## 屋面拟增设及改设储水设备方案

# 附件 5：屋面拟增设及改设储水设备方案

屋面拟增设及改设储水设备示意图

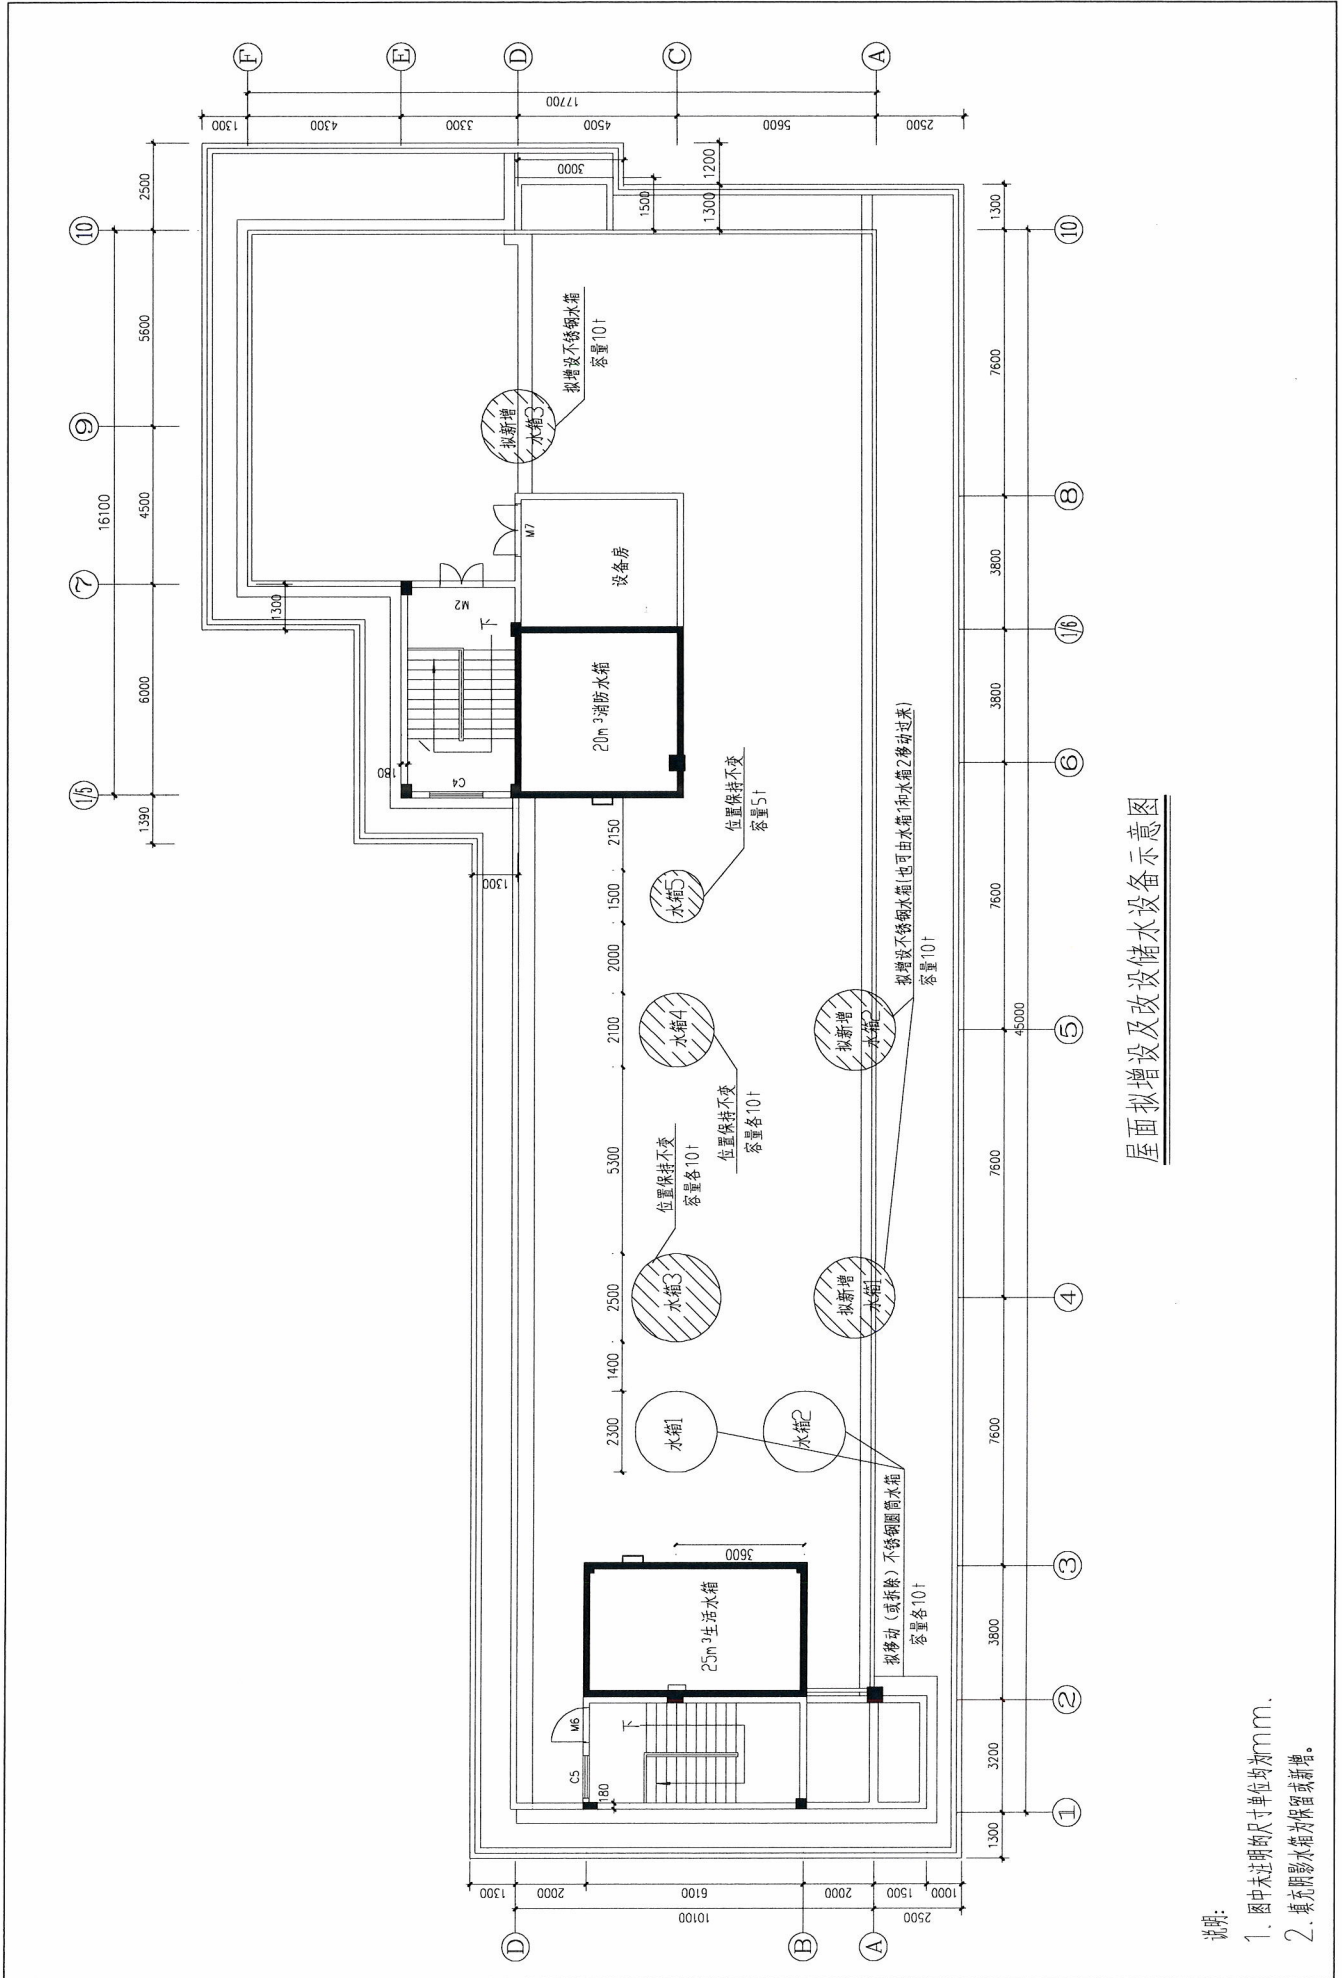
根据委托方提供的设计图纸（电子版），广东省城市技师学院华美校区单身公寓楼（学生宿舍 5 号楼）屋面结构层增设热水设备的可行性以及对屋面原有储水设备承载力进行复核算；3~1/5×A~D 轴区域内有 4 个 10m<sup>3</sup>+1 个 5m<sup>3</sup> 的圆储水箱（共计 45m<sup>3</sup>，其中：2 个 10m<sup>3</sup> 常温生活水箱，2 个 10m<sup>3</sup> 热水水箱，1 个 5m<sup>3</sup> 热水水箱并配套安装有 2 台 300kg 热泵和 1 台 150kg 热泵；但是原设计图纸（电子版）中并未设计安装，经模型验算该布置的屋面层 3~4×C 轴、1/3×A~C 轴梁构件范围的两个 10m<sup>3</sup> 的圆形储水箱不满足屋面安装水箱的承载力验算要求，其余可以满足屋面现状及安装水箱的承载力验算要求。

建议委托方尽快对不满足验算中屋面层 3~4×C 轴、1/3×A~C 轴梁构件范围的两个 10m<sup>3</sup> 的圆形储水箱（分别为图中的水箱 1 和水箱 2）进行拆除或移动整改；委托方拟在屋面层（8~10×C~E 轴）增设一套蓄水 10m<sup>3</sup> 的储水设备（拟在屋面 9×D 轴一个混凝土柱顶端增设一个 10m<sup>3</sup> 的圆形储水桶），验算模型模拟荷载以一个 10t 验算，且验算模型时已将屋面层 3~4×C 轴、1/3×A~C 轴梁构件范围的两个 10m<sup>3</sup> 的圆形储水桶的荷载移位整改后满足结构受力要求后的验算，拟要增加的荷载叠加以及对屋面承载力进行验算。新增的储水箱及改换后的储水箱平面布置详见下图所示（本项需要有资质的加固设计单位进行加固设计后方可实施）。
